DODATEK č. SML/2017/083-2
ke Smlouvě o dílo č. SML/2017/083
uzavřené dne 6. 4. 2017

Změnový list projektové dokumentace

Projekt:	**REKONSTRUKCE SPORTOVNÍ HALY VIKOMT, ČELÁKOVICE**
Investor:	Město Čelákovice, Náměstí 5. května 1/11, 250 88 Čelákovice
Zhotovitel:	ADEVITA s. r. o., Pražská 636, 252 41 Dolní Břežany IČ: 04255071 DIČ: CZ04255071
Zpracovatel projektu:	Ing. Jan Klícha, Sadová 43, 357 03 Svatava, IČ: 10342311, číslo autorizace 300231
Technický dozor:	Ing. Michal Ludvík, 3L STUDIO s.r.o., Jiřího z Poděbrad 1435/12, 470 01 Česká Lípa, IČ: 254 62 644

Název: Změna řešení VZT, úprava PD - méněpráce

Půdorys 1NP
návrhový stav

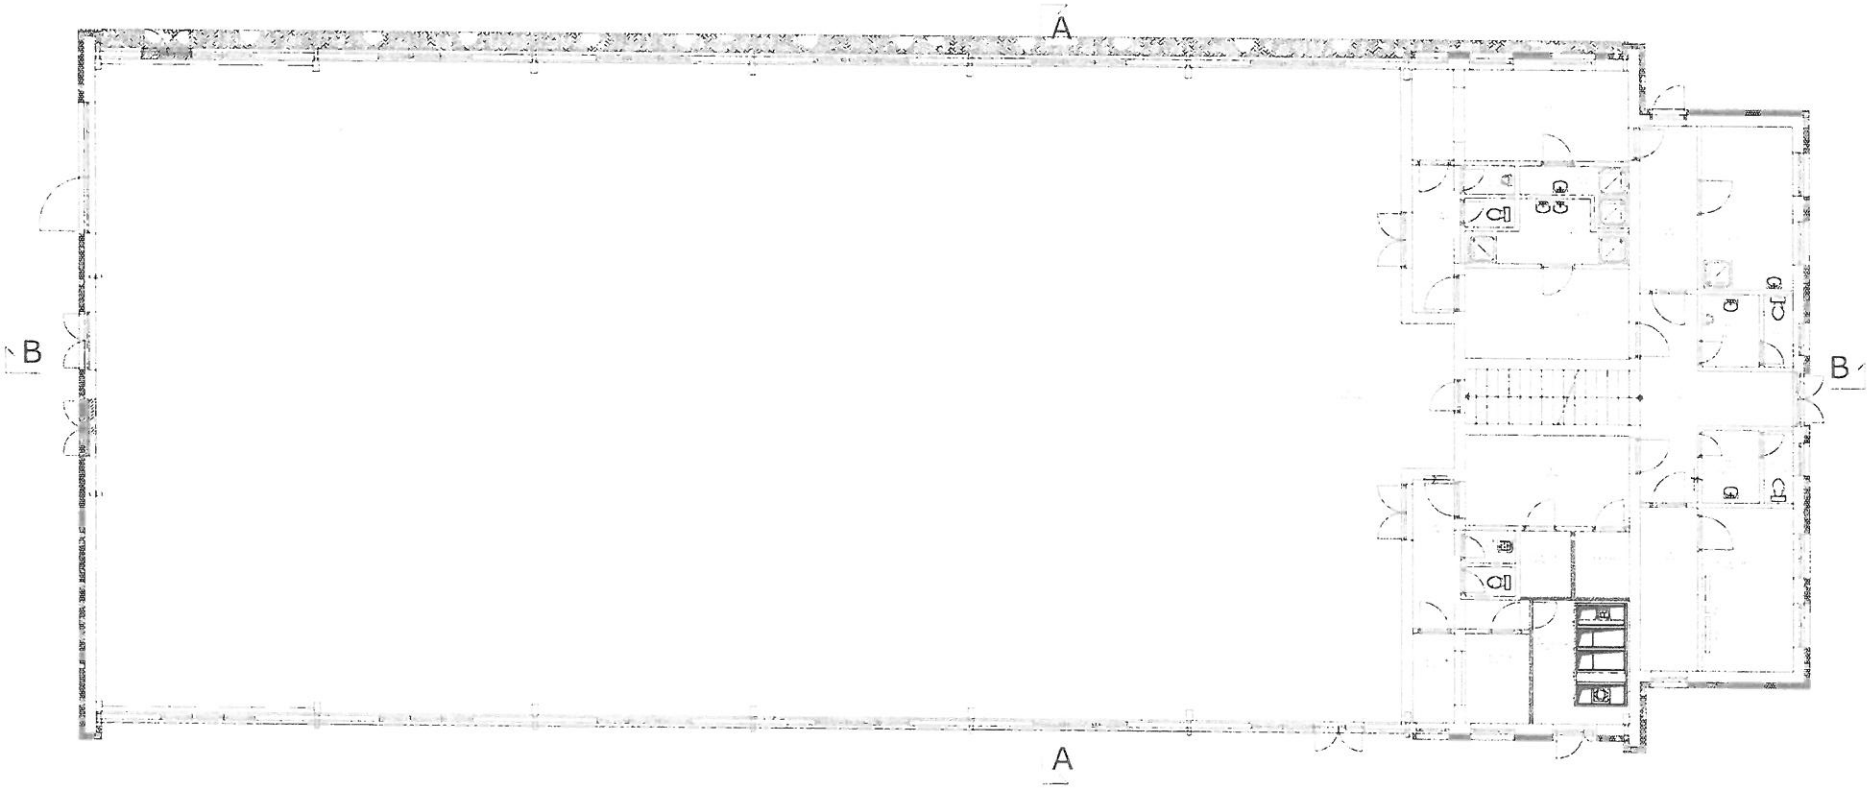
Změna řešení VZT, úprava PD - méněpráce

Tento změnový list obsahuje položky prací a dodávek dle nově navrženého řešení VZT vč. vyčíslení cenového rozdílu oproti SOD. Dále obsahuje výkresovou dokumentaci – nově řešené VZT. Rozsah prací a dodávek – viz příloha (Oceněný soupis prací).
